Dn.º Fr.º de Vera y Valdes. residente en esta Corte
y poseedor de unas Casas en la Calle de Silva, man-
zana 457. num.º 3. con el respeto debido, dice ne-
cesita construir de nuevo las mencionadas Casas seg.
el diseño que presento á suerto firmado por D.º Pedro
Martinez Morales Arquitecto de esta Corte; y sien-
do previso que el Sr. Regidor del cuartel y Alcalde
Mayor paven atizar las Cuerdas segun ordenan
las leyes, en esta atencion:

En cumplimiento
del antecedente De-
creto de V.º he vi-
to y reconocido la Ca-
sa que cita el me-
morial que precede
y así mismo el Di-
seno del Alzado que
acompaña firmado
del Mro. D.º Pedro Mar-
tinez Morales y hallo: no se debe permitir
que las alturas de pisos de la Casa que se

N.º 3

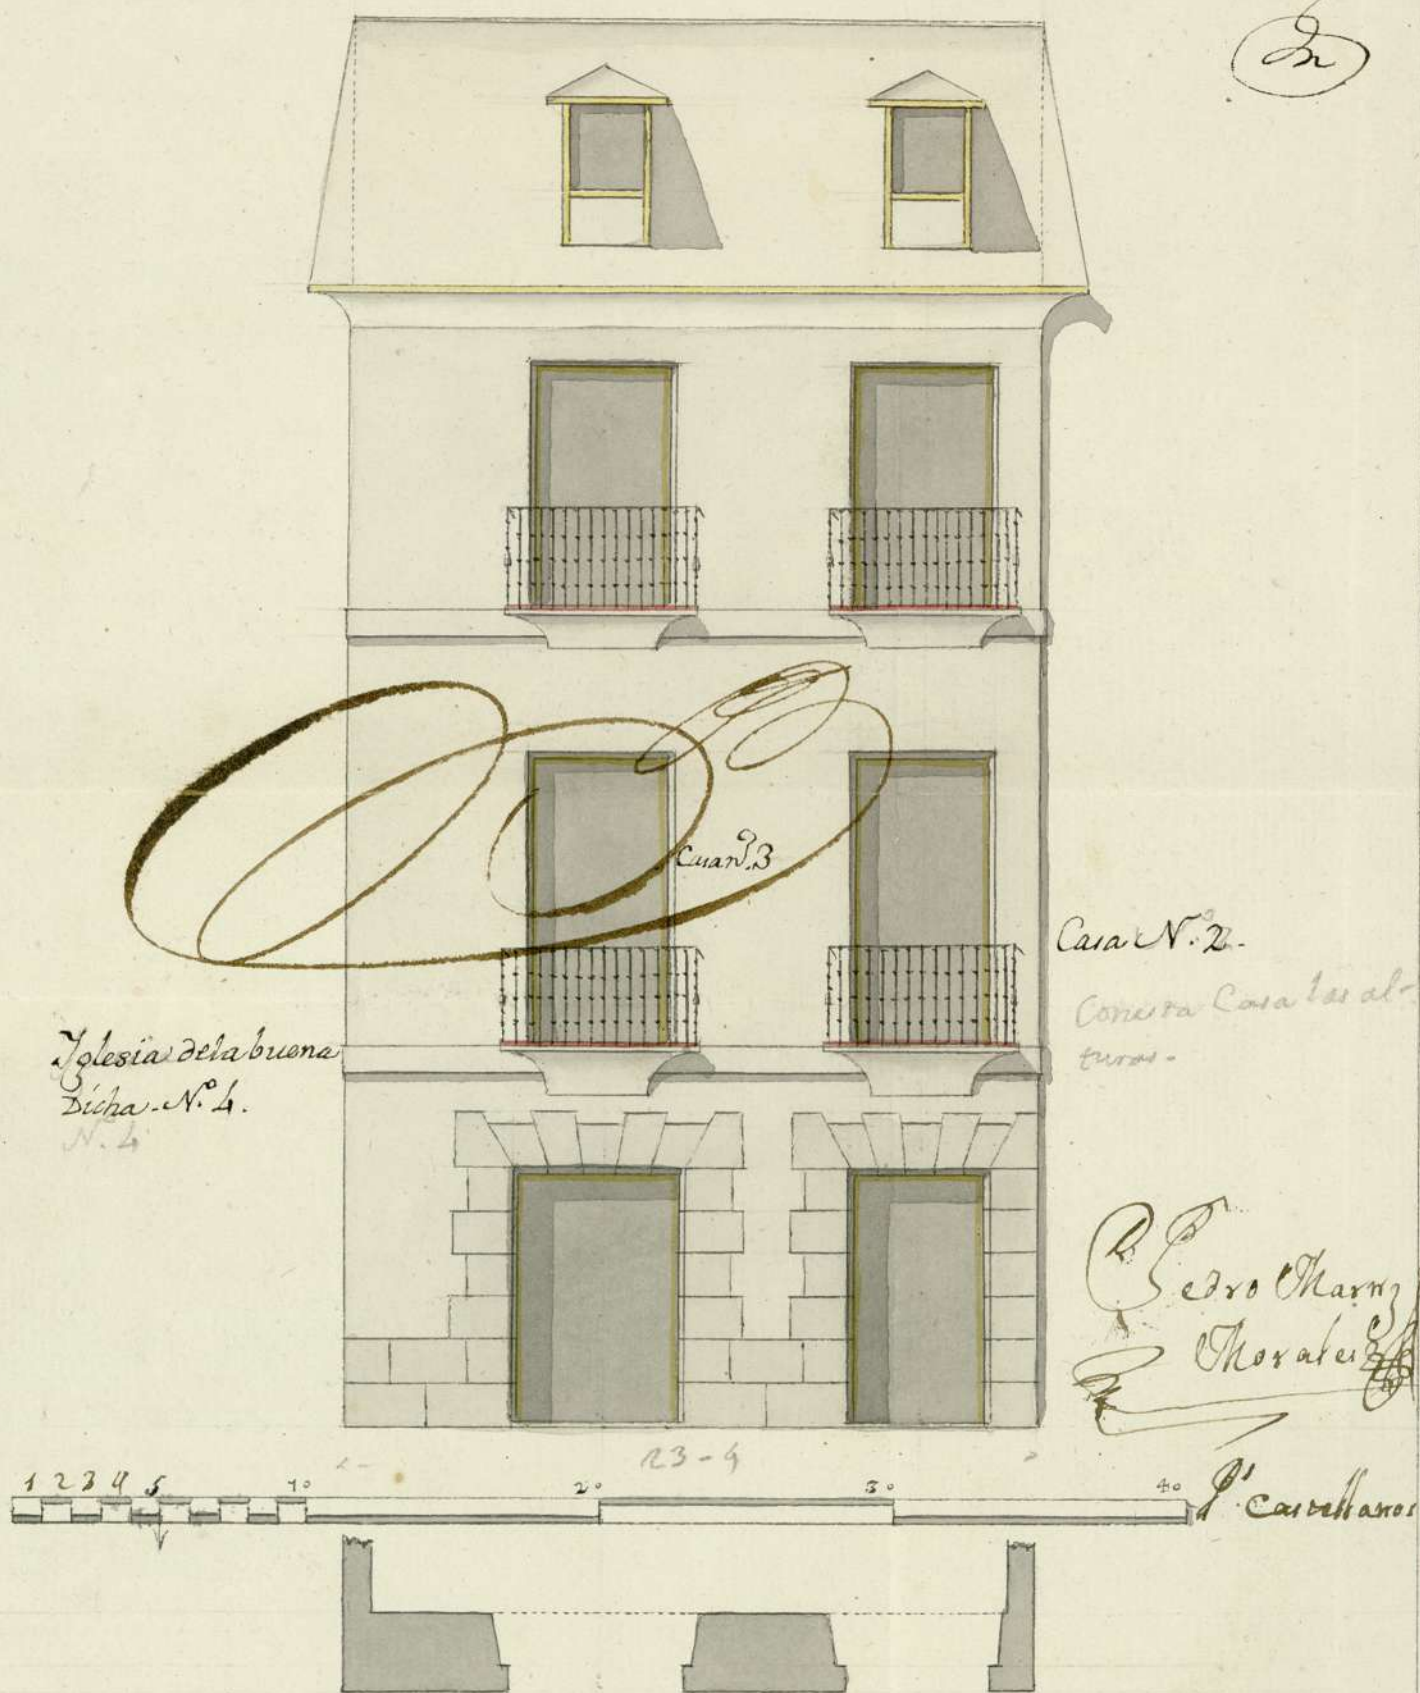
vá á construir queden como vienen figuradas, respecto de
quelas de que consta la Casa inmediata, n.º 2, son demui bue-
nas proporciones, por lo que, para proceder conforme á Policía, de-
berá seguir la Casa nueva los niveles delas mismas alturas de
la citada Casa, n.º 2, así en quanto á los suelos, y altura del fllero, y
su forma, como en quanto á las ventanas, y balcones, quedando
de conformidad que ambas Casas parezcan una al exterior;
y los vanos de puertas, y ventanas se colocarán media vara may
acia la Iglesia dela Buena-dicha para que el pilar que arrima
ala Casa n.º 2 quède con una bara, lo menos, de paramento, y por
coniguiente con mas fuerza, por que segun está el diseño queda de-
bil, y los cerramientos delas ventanas deberan ser de arcos linte-
lados, á regla, de fabrica de Albañileria, y no de umbrales de Ma-
dera, como se há dado en usar: En cuya conformidad puede

Deben seguirse, en la construcción de esta Casa, las alturas de la inmediata
 núm. 2, que es de buenas proporciones, y llevar las ventanas acia el medio de la
 fachada para que queden mas en symetria, y con mayor fuerza el pilar que ar-
 rima ala medianeria (ala medianeria) de la expresada Casa. Ma. y Sep. 9 de 1788

V. J. conceder la licencia que se solicita, previniendo que durante
la obra debe quedar libre, y desembarazado el paso del Publico todos
los Sabados, y al fin de ella limpia, y barrida la Calle: que han de
quedar puestos canalones en el Alero para recibir las aguas del
Cubierta, y losas delante de la fachada al piso dela Calle de piedra
solida, de una vara de ancho, y medio pie de grueso: que la linea
dela fachada debe quedar á tirantez delas dela Iglesia expresada,
y Casa contigua, por que así termina actualmente el sitio, y que
en habiendo elevado una vara la fachada sobre la superficie
dela Calle dé cuenta á V. J. el Alro. ó dueño dela obra, para
que V. J. se sirva mandarla reconocer. Es quanto debo informar.
Mad. y Sep.º 9 del 768.

Conceder esta lij.^a con anexo lo alo q.^s Informa et alio.
maïox -
